**AVIS RELATIF À LA PROTECTION
CONTRE LES EVENTUELS EFFETS NOCIFS ET NUISANCES
PROVOQUÉS PAR LES RAYONNEMENTS NON IONISANTS
GÉNÉRÉS PAR DES ANTENNES ÉMETTRICES STATIONNAIRES**

Commune : WATERLOO - Exploitant : TELENET GROUP

Référence exploitant : BW4574B

Rapport n° 2959 / 2023

Figure 1 : Vue en plan des lieux de séjour et des points de contrôle

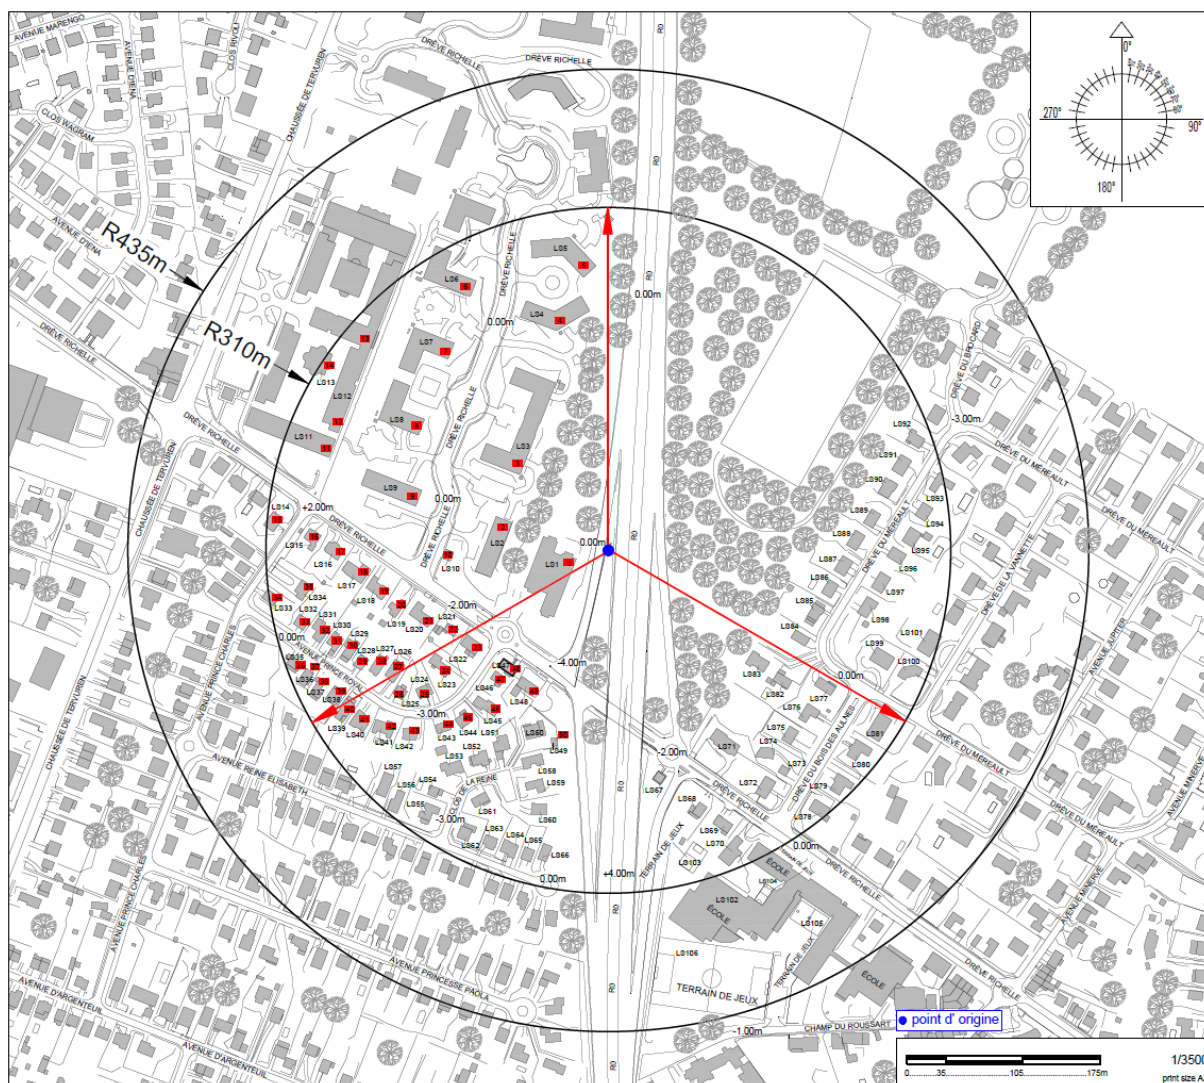
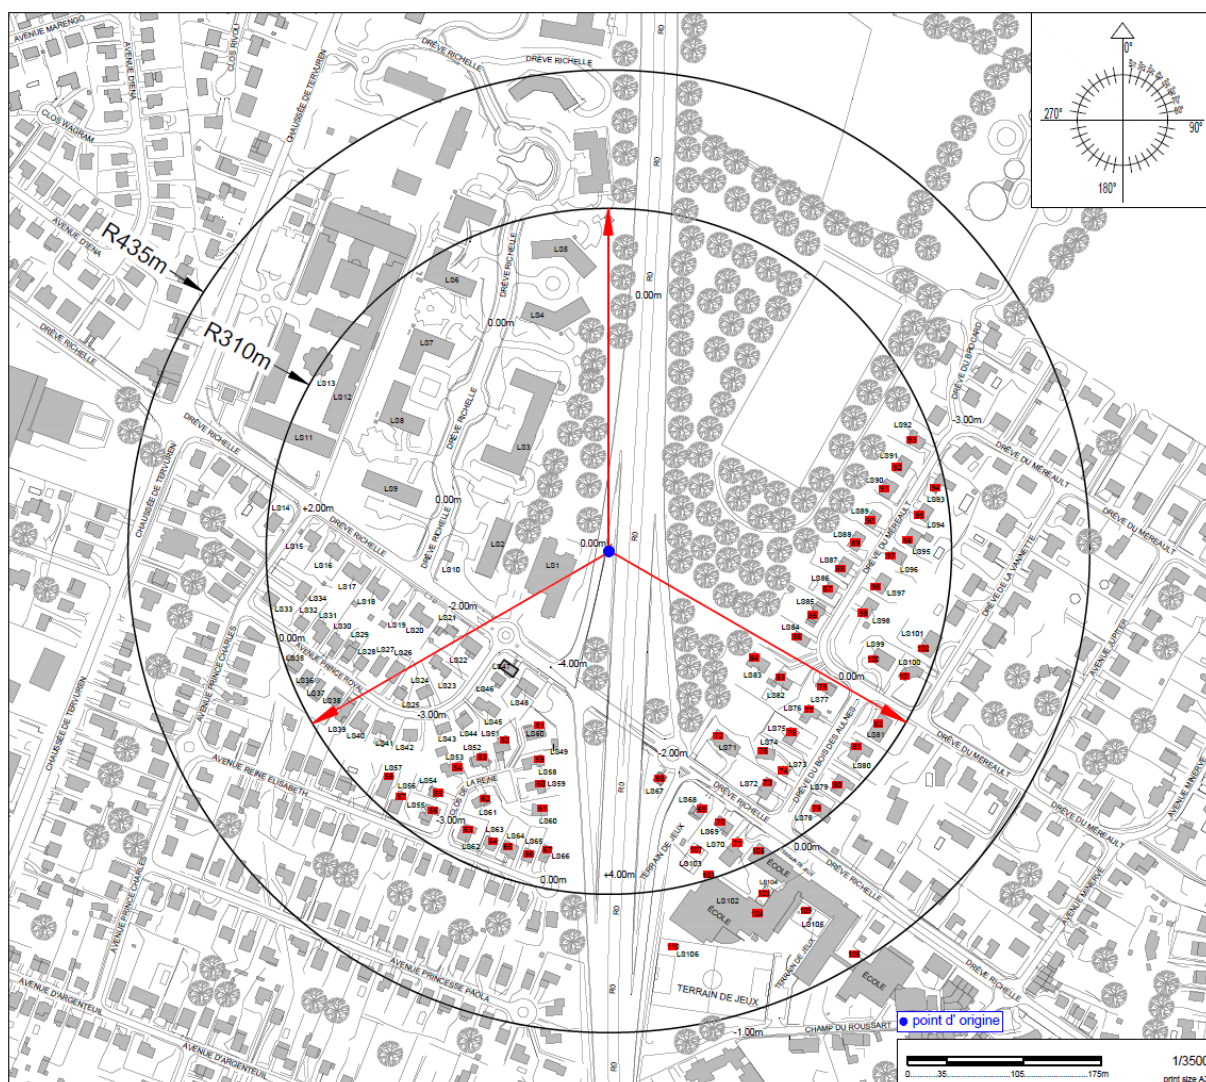
Les fréquences d'émission, la puissance rayonnée par chacune des antennes et leur gain permettent de déterminer le rayon de la zone à analyser. Tout dépassement de la limite par installation est exclu en dehors de cette zone. Le tableau 2 reprend les 35 LS² pour lesquels l'indice d'exposition est le plus élevé. Les différentes colonnes indiquent :

- le numéro du point de contrôle repris sur un des plans de la figure 1;
- le numéro du LS dans lequel se trouve le point de contrôle de la 1^{ère} colonne ;
- l'atténuation d'obstacle prise en compte pour le calcul de l'indice d'exposition dans le LS ;
- le résultat du calcul de l'indice d'exposition.

En ce qui concerne les antennes de l'installation mentionnées dans le tableau 1, la distance maximale à laquelle la limite pourrait être atteinte, à l'extérieur, est égale à 162,3 m. S'il n'y a pas de LS à une distance inférieure, les antennes respectent forcément la limite d'immission.

Dans le cas des LS situés à l'intérieur des bâtiments, une atténuation d'obstacle est prise en compte et il en résulte que la distance maximale à laquelle la limite pourrait être atteinte se réduit à 114,9 m.

Figure 2 : Vue en plan des installations d'antennes dans un rayon de 300 mètres autour de l'installation faisant l'objet de la demande d'avis

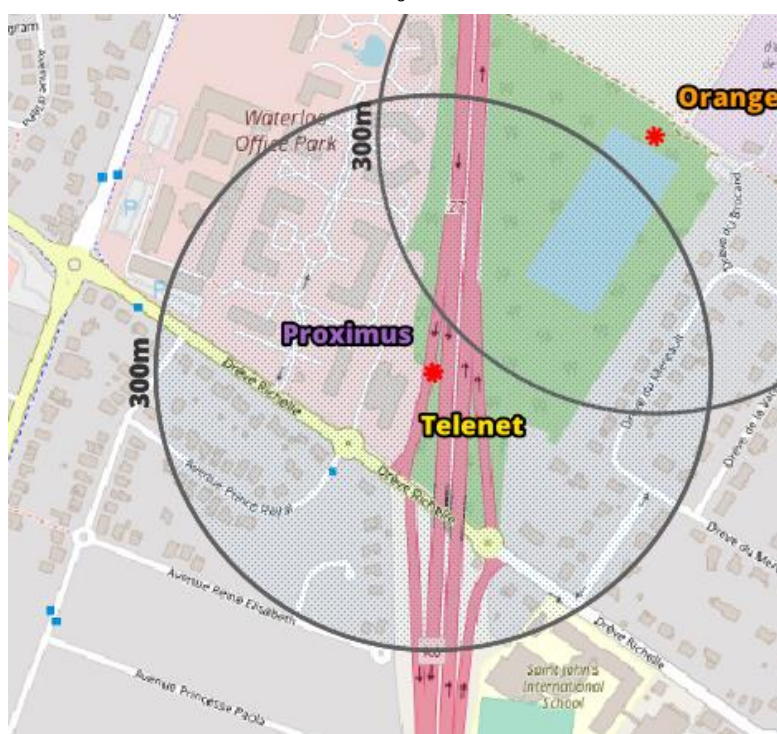
Le plan en projection verticale de la figure 2 indique la localisation des antennes actives éventuelles visées par le décret et situées dans un rayon de 300 mètres autour de l'installation référencée dans le paragraphe 2. Les données de localisation de ces antennes et les avis correspondant sont accessibles via le cadastre en ligne des antennes émettrices stationnaires⁶.

Compte tenu du nombre d'installations localisées dans la figure 2, il apparaît que l'intensité du rayonnement électromagnétique généré, dans les lieux de séjour situés à proximité de l'installation référencée dans le paragraphe 2, par l'ensemble des antennes émettrices stationnaires de l'ensemble des exploitants du même site d'antennes émettrices stationnaires respecte la limite fixée à l'article 4, § 2 du décret.
